Tierpark Bern, Neubau Liftanlage Dählhölzli
Konzeptstudie im Einladungsverfahren
Bericht des Beurteilungsgremiums, März 2020

LIFT ANLAGE DÄHL HÖLZLI BERN

Mit dem Ziel, Konzepte für den Neubau einer attraktiven, sowohl technisch wie auch gestalterisch hochwertigen und unterhaltsfreundlichen Liftanlage zwischen der oberen und unteren Tierparkebene zu finden, hat Hochbau Stadt Bern im Auftrag des Tierparks Bern eine Konzeptstudie im Einladungsverfahren durchgeführt. Folgende Architekturbüros wurden im Oktober 2019 zur Teilnahme eingeladen:

vuotovolume

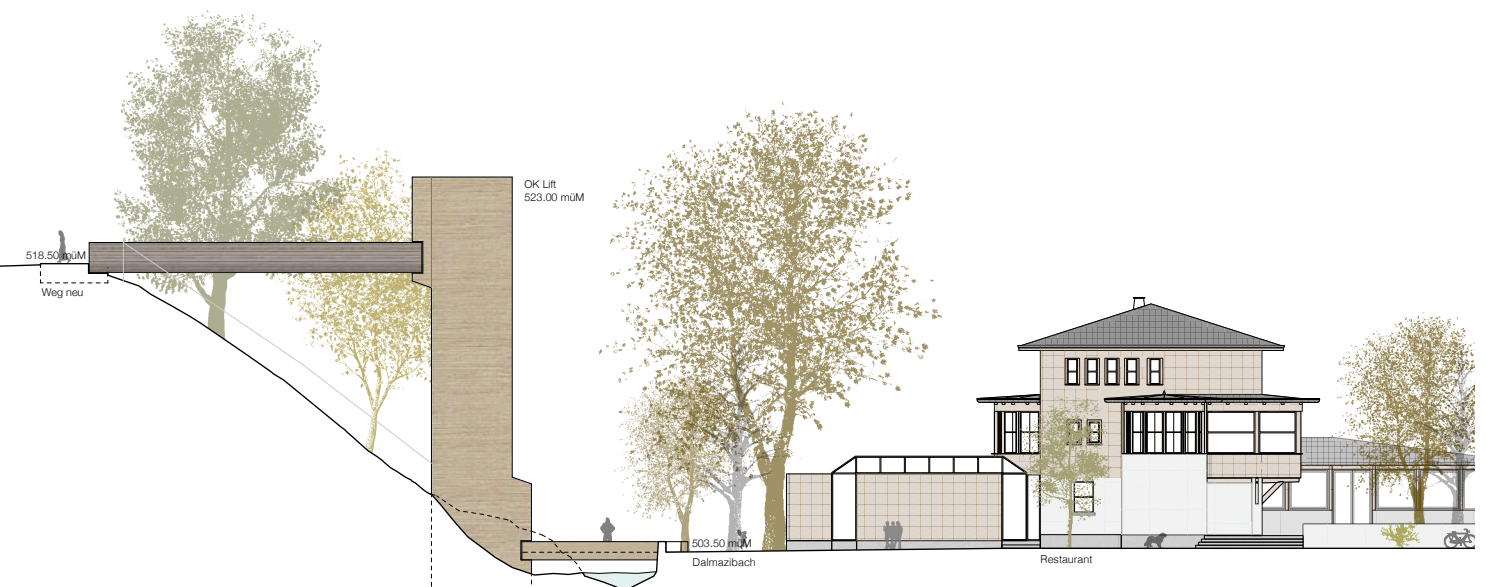
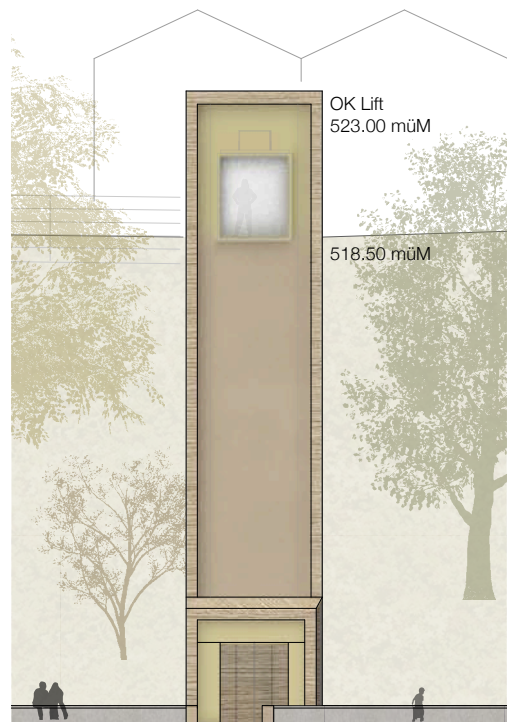
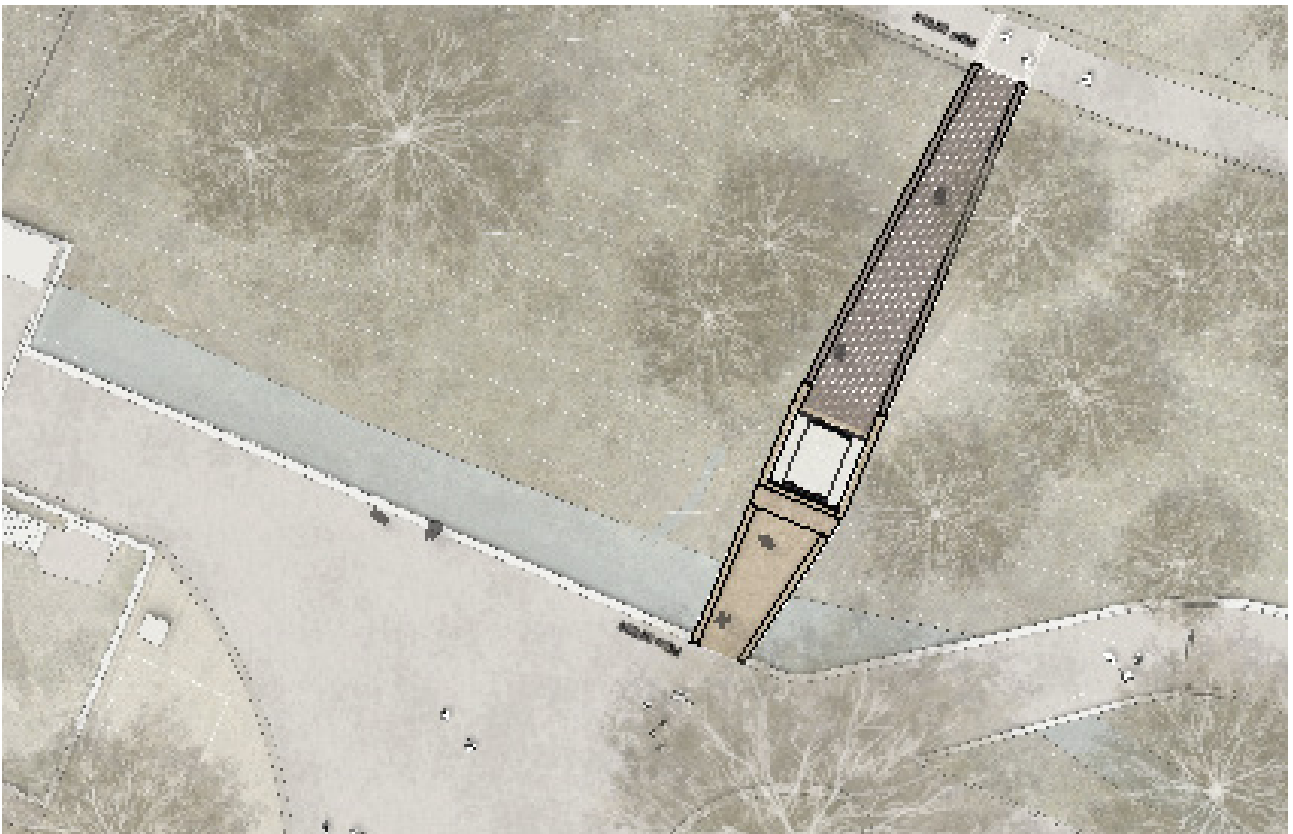
Die Setzung des reduzierten Liftkörpers, nahe der Brücke des Zugangswegs, wird gewürdigt. Sie könnte in Verbindung mit der Brückenerneuerung als Fusspunkt jedoch noch grosszügiger gestaltet sein. Die Materialisierung aus Beton und deren grobe Oberflächentextur verspricht eine attraktive, witterungsbedingte Alterung und Patina zu erhalten, was der Landschaftseinbindung zugutekommen wird.

Der präzise, schlichte Baukörper ist unaufgeregt. Die Frontgestaltung in Glas überzeugt dagegen nicht.

Durch die Reduktion auf einen dreiseitig geschlossenen Liftschacht mit Ein- und Austrittssituationen wird die angestrebte Reduktion des architektonischen Ausdrucks erreicht. Die klaren Übergänge, deren Materialisierung und volumetrische Erscheinung sind stimmig. Die ange-deutete Hauptfassade aus Glas kann dagegen in keiner Hinsicht mit dem übrigen skulpturalen Ausdruck des Bauwerkes mithalten. Durch die widersprüchliche Darstellung bleiben die gestalterische Wirkung, wie auch die be-absichtigten optischen Effekte dieser Frontseite unklar.

Generell ist der geschlossene Liftkörper für die vorgese-hene Funktion, Technik und Betrieb optimal. Die offenen Fragestellungen einer möglichen Blendwirkungen der Südfront, der schwierigen Reinigung und der vermuteten Wärmeentwicklung hinter der Verglasung sind dagegen ungeklärt. Der schlichte Übergang vom Lift in den Tier-park ist, trotz seiner formalen Präzision, betrieblich zu schmal ausgefallen.

Die Wirtschaftlichkeit des Vorschlages wird im Quervergleich aller eingereichten Konzepte als überdurchschnittlich eingeschätzt.

Grundsätzlich wird die gestalterische Haltung einer zurückhaltenden Vertikalverbindung am gewählten Standort sehr begrüßt. Die geschlossene Liftbaute verspricht in Anschaffung, Betrieb und Unterhalt eine optimale Infrastrukturanlage. Der Eingriff des Bauwerks in den prägenden Aare-Landschaftsraum wird als vertretbar bewertet. Der ganzheitliche Nutzen für den Tierpark ist positiv. Leider überzeugt die vorgeschlagene, verglaste Südfront weder gestalterisch noch betrieblich. Die Absicht, dem Bauwerk eine tierparkspezifische Prägung oder eine gestalterische Unverwechselbarkeit zu verleihen wird vermisst.
